规划变更说明:

建设单位	大冶市弘仁置业有限公司	院长		审核		设计		设计号	方案	图号	1-1
工程名称	阳光新天地三期(修)	审定		校对		制图		图名	平面布置图 1:1000	日期	2022.06

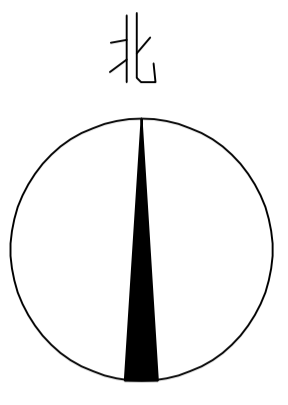
根据大冶市自然资源和规划局2022年5月27日业务会议纪要，会议原则同意该项目标高变更调整方案，28#楼小区车行出入口标高由32米变更为33米，28#楼标高由33.92米变更为33.3米，28#楼住宅入口标高由33.46米变更为33.16米，28#与29#楼之间小区道路标高由33.5米变更为33.2米。本次规划变更对排水走向无影响，经济技术指标均不变。
